Dodatek č. 2 ke Smlouvě o dílo

Shora uvedené smluvní strany se dohodly na uzavření dodatku č. 2 (dále jen „dodatek“) ke Smlouvě o dílo ze dne 7. 10. 2021 ve znění dodatku č. 1 ze dne 31. 1. 2022, která byla uzavřena se zhotovitelem jako vybraným dodavatelem veřejné zakázky: „**BD Hajnice, novostavba a rekonstrukce ubytovací a správní budovy**“. Veřejná zakázka byla oznámena ve Věstníku veřejných zakázek pod evidenčním číslem Z2021-004066 (dále jen „veřejná zakázka“).

Název projektu:	BD Hajnice, novostavba a rekonstrukce ubytovací a správní budovy
Zhotovitel:	S T A K O společnost s ručením omezeným
Objednatel:	Královéhradecký kraj
Změnový list vystavil:	Michal Němec, příprava
Datum:	28.02.2022

BD Hajnice, novostavba a rekonstrukce ubytovací a správní budovy

Část: ZL 7 - Odstranění kamenů a ŽB konstrukcí ve výkopech

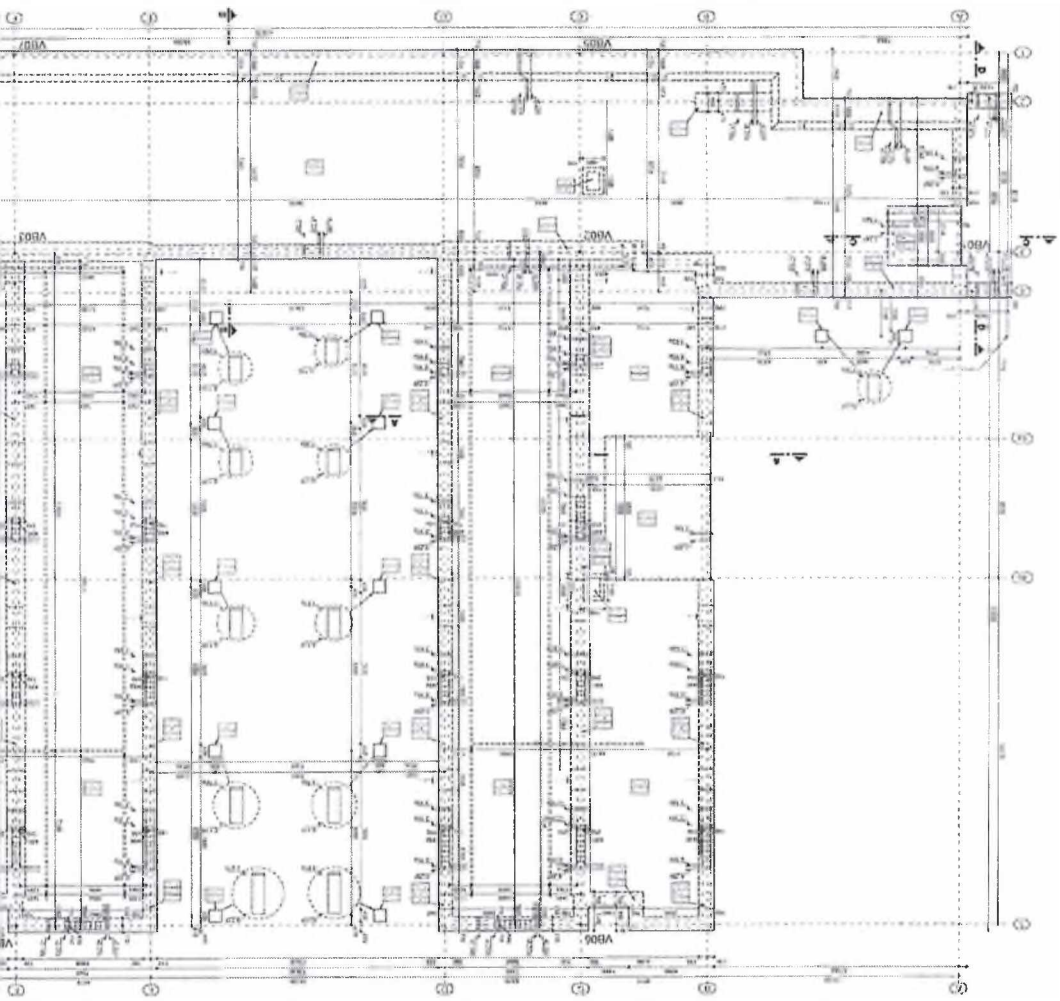
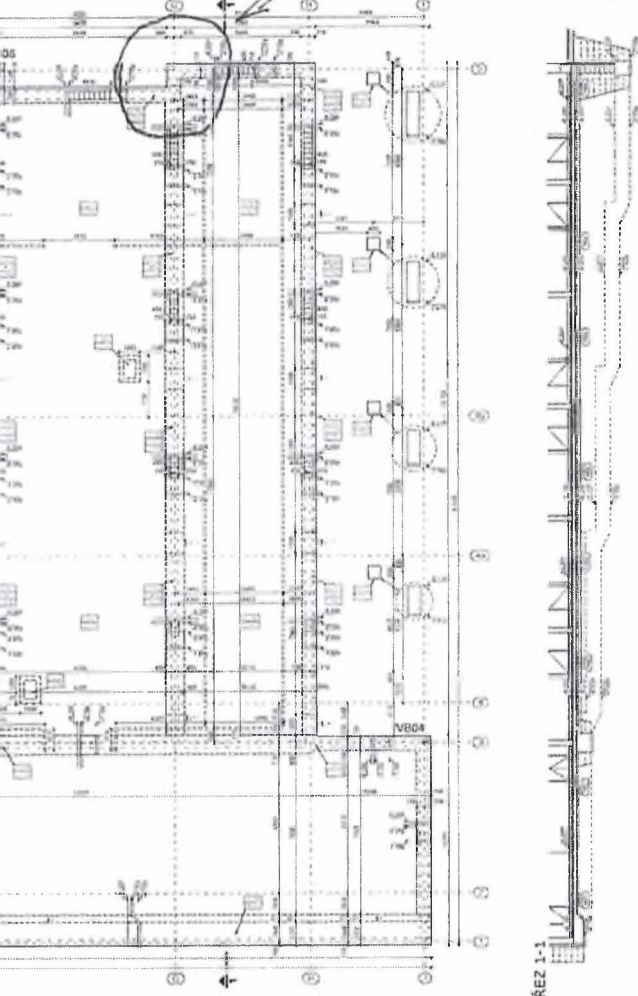
Odstranění kamenů a ŽB konstrukci ve výkopech
Cena: 129.188,60,-Kč bez DPH.

Při výkopech základových pasů pro obj. SO O1 se objevily v místech základu velké pískovcové kameny a také staré železobetonové základové pasy, silniční panely, železobetonové zdi se ztraceným bedněním. Ty se musely z výkopu vyjmout, na meziponii rozbit pneumatickým kladivem na bagru a následně naložit a odvézt na skládku.

Část: ZL 8 - Odstranění plynosilikátů ve výkopech

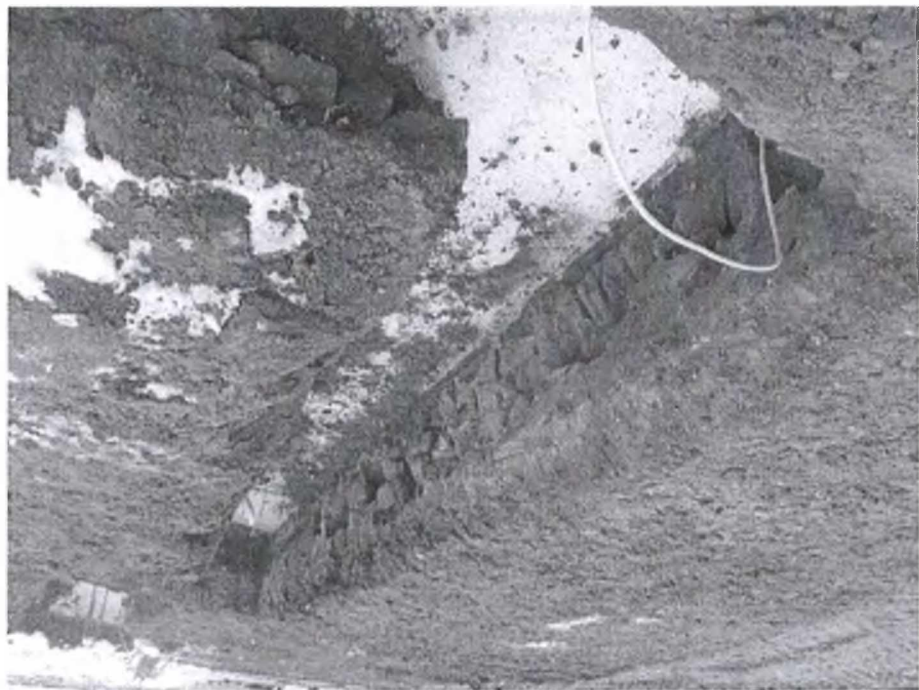
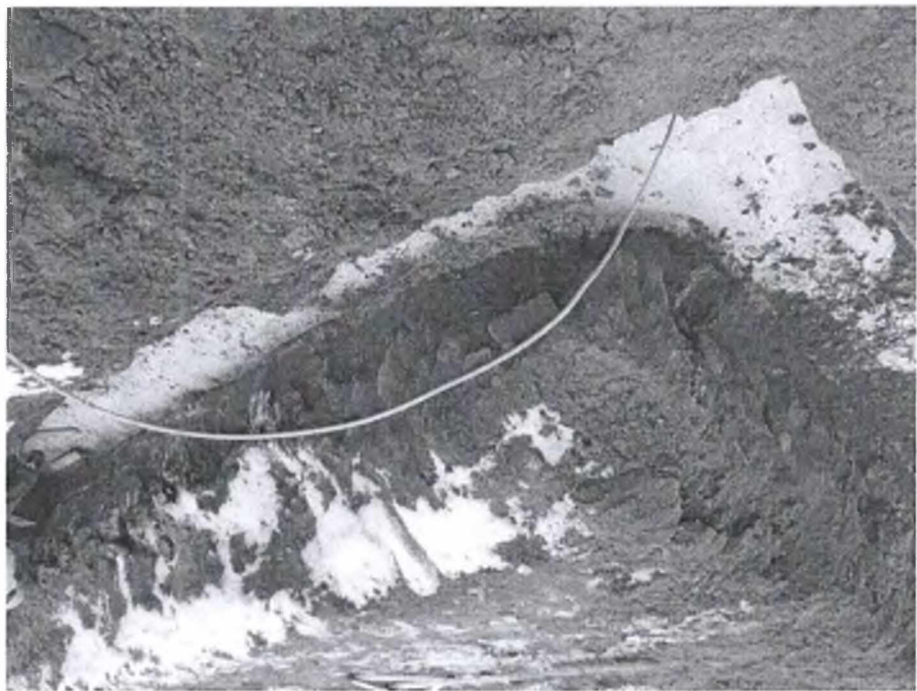
Odstranění plynosilikátů ve výkopech
Cena: 55.448,40,-Kč bez DPH.

Při výkopech základových pasů pro SO O1 se objevily v místech základů plynosilikátové tvárnice.
Po dohodě s TDI se musely tvárnice z výkopu vyjmout, přemístit na mezideponii a následně naložit a odvézt na skládku.

Příloha č.5 – Zl.č.10 – Výkop pro ležatou kanalizaci

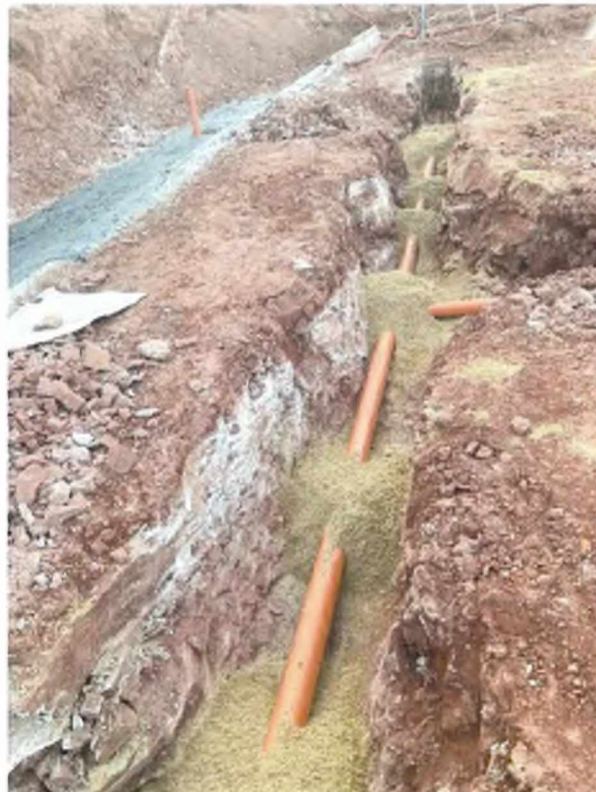
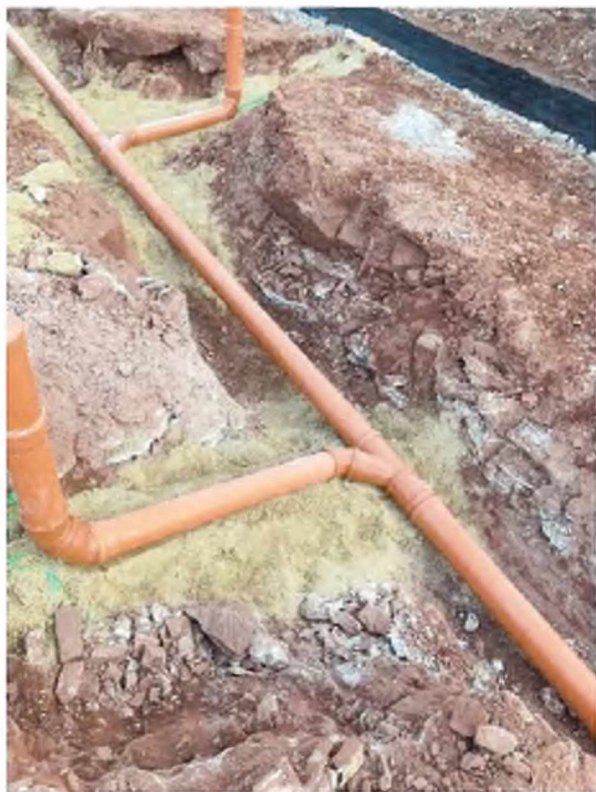
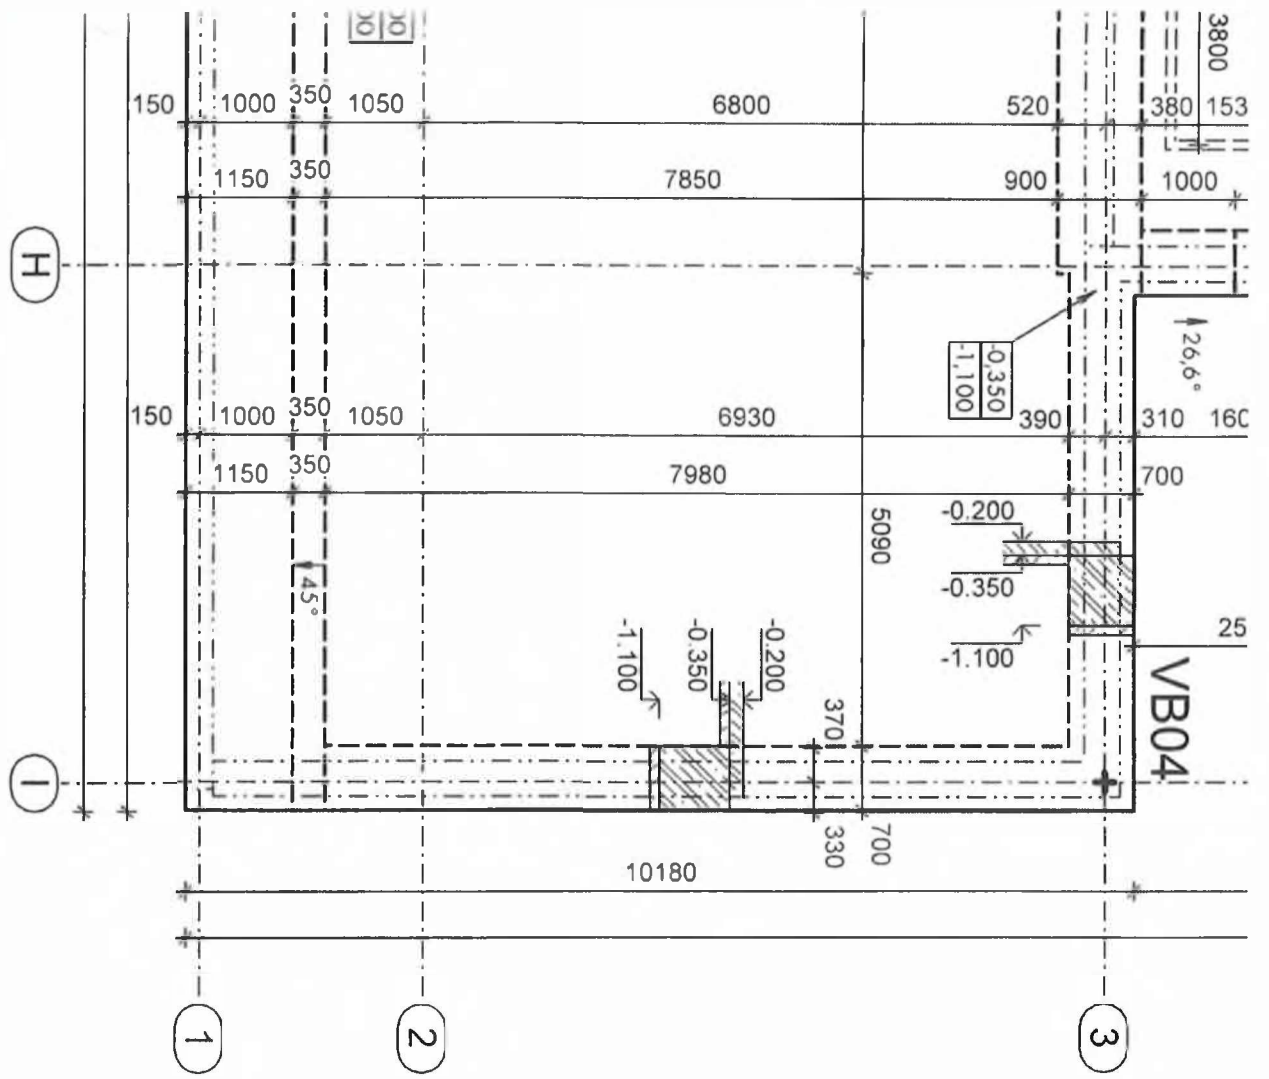
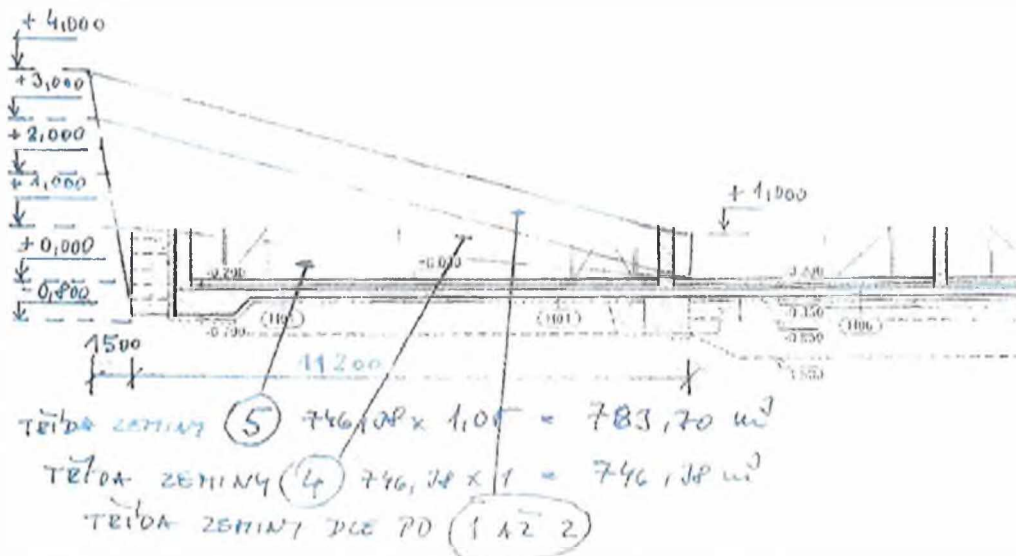
Věc: Posouzení těžitelnosti zeminy

Výšková úroveň/Zemina - hornina	býv. ČSN 73 3050	ČSN 73 6133
Úroveň cca 0,0 – 1,0 m		
Pískovec, R3-R2 se střední hodnotou diskontinuit převážně >250 mm	5	III
Úroveň cca 1,0 – 3,0 m		
Pískovec R3-R2 se střední hodnotou diskontinuit převážně <150 mm, místy 150 – 250 mm	4	II
Úroveň cca 3.0 – původní terén m		
Ornlce, hlinitá zemina, R5 se střední hodnotou diskontinuit převážně <150 mm	1-2	I

ZÁKRES ZÁPORŮ ZÁKLADOVÉHO PÁSU 1002

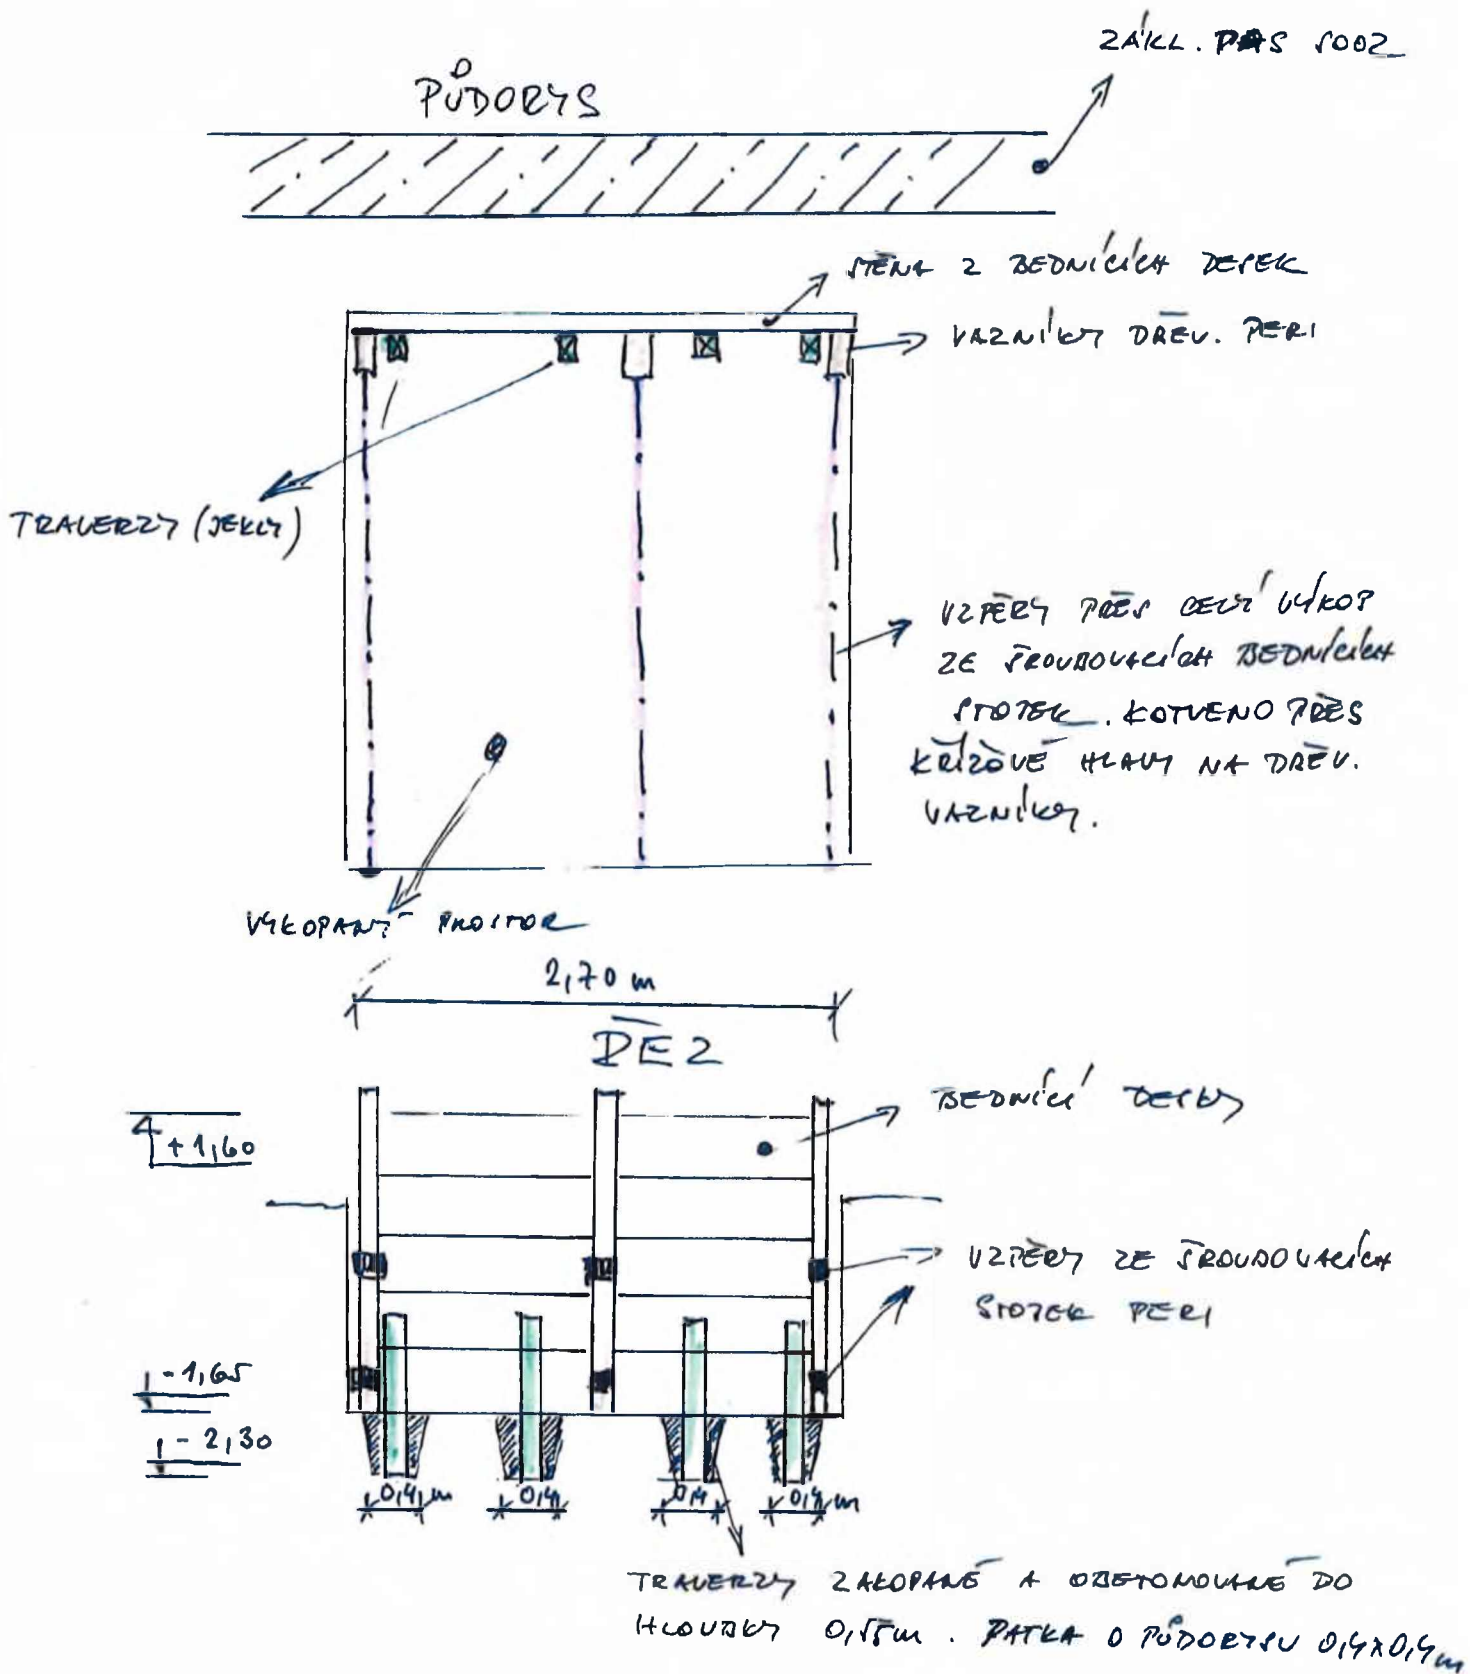
ZMĚNOVÝ LIST		číslo ZL: 11
Název projektu:	BD Hajnice, novostavba a rekonstrukce ubytovací a správní budovy	
Zhotovitel:	S T A K O společnost s ručením omezeným	
Objednatel:	Královéhradecký kraj	
Změnový list vystavil:	Michal Němec, příprava	
Datum:	13.05.2022	
Předmět změny:		
Dočasná záporová stěna Cena: 37.978,08,-Kč bez DPH.		
Popis a zdůvodnění změny:		
Při výkopu pro výtahovou šachtu v SO 01 je potřeba odkopat zeminu na hloubku -1,65m. Výšková úroveň podlahy SO 02 je +1,97m. Výškový rozdíl tedy činí 3,62 m. Půdorysný odstup výkopu od základů sousední budovy SO 02 je 1,1m.		
Zhotovitel navrhl řešení (viz. zákres), které statik ing. Stiehl odsouhlasil. Způsob zajištění spočívá v tom, že se provede dřevěná záporová stěna spojená s Peri vazníky, které se rozepřou speciálními atypickými šroubovacími vzpěrami o délce 5m o protilehlou stěnu výkopu. Spodní hrana zápor se ukotví do betonových patek pomocí velkoplošných jeklových sloupků.

Po provedení monolitické prohlubně výtahové šachty se celý systém demontuje.		
Dovětek AD:		
Přílohy změnového listu:		
Příloha č.1 – rozpočet s výkazem výměr		
Příloha č.2 - zákres		
Příloha č.3 - foto		
Cena méněprací bez DPH:	Cena víceprací bez DPH:	
0,- Kč	37.978,08,-Kč	
Výsledná cena změny bez DPH:	Změna termínu dokončení/uzlového bodu:

BD HAJNICE - JIMKA NA VODU V PROSTORU BUDOUCI
VSAKOVACI GALERIE RN 2

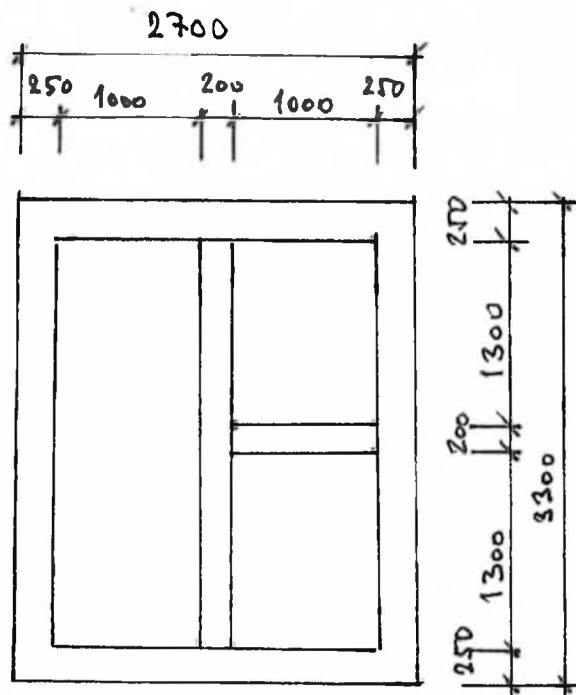
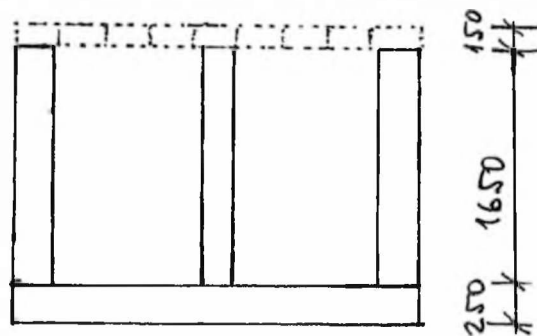
Část: ZL 12 - Bourání ŽB jímky na vodu
